改善箇所説明図①

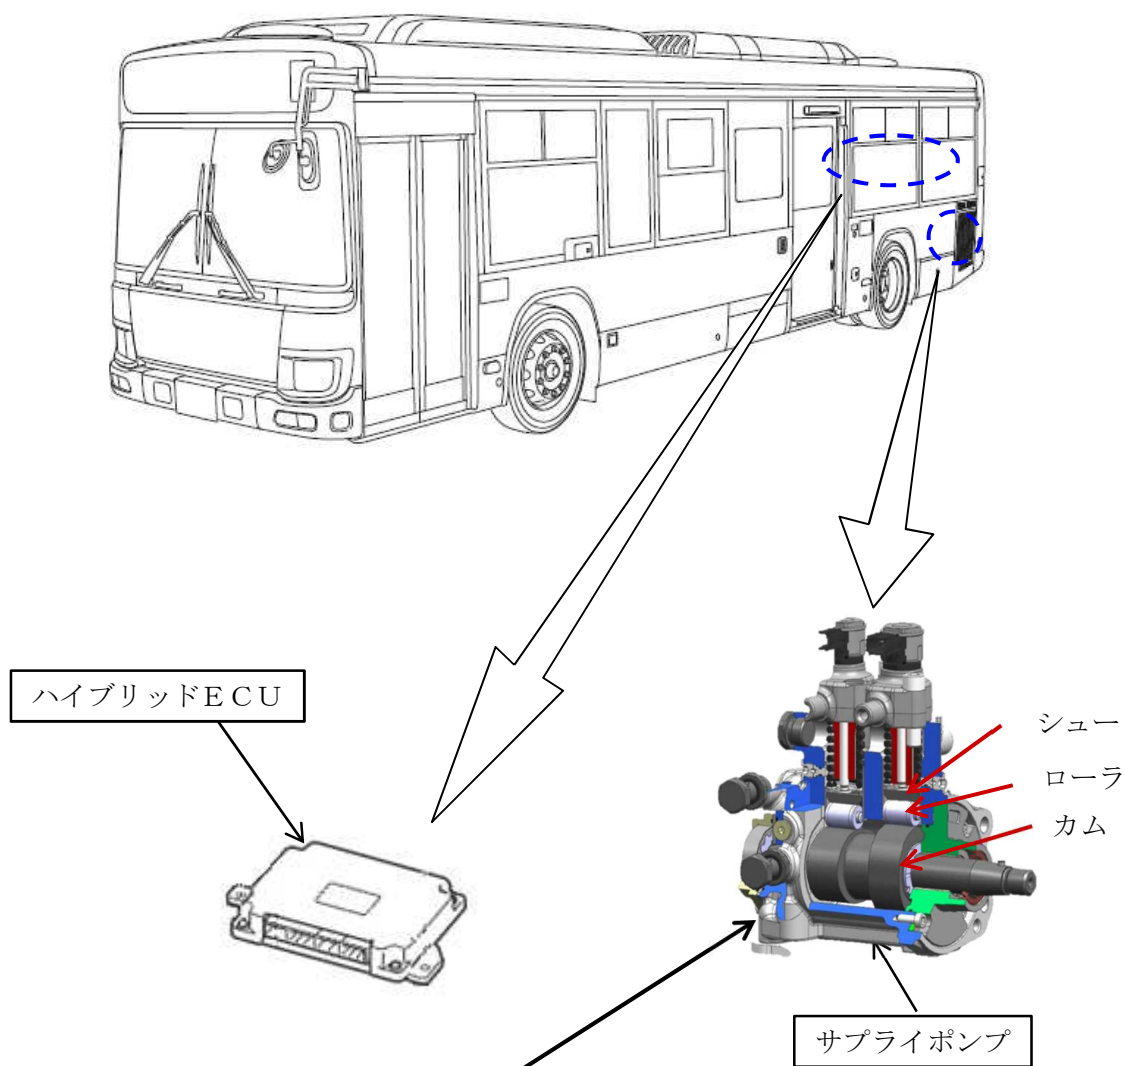
基準不適合発生箇所

大型ハイブリッド路線バスにおいて、エンジン始動時のハイブリッド制御プログラムが不適切なため、サプライポンプの回転速度に燃料供給が追い付かず、サプライポンプのローラとシュー間で潤滑不良を起こすことがある。そのため、そのまま使用を続けると、ローラとシューが焼付いてサプライポンプが破損し、走行できなくなるおそれがある。

改善の内容：

全車両、ハイブリッドECU及びサプライポンプを対策品に交換する。

識別：改善済車両にはエンジン後部の右側に白色ペイントを塗布する。
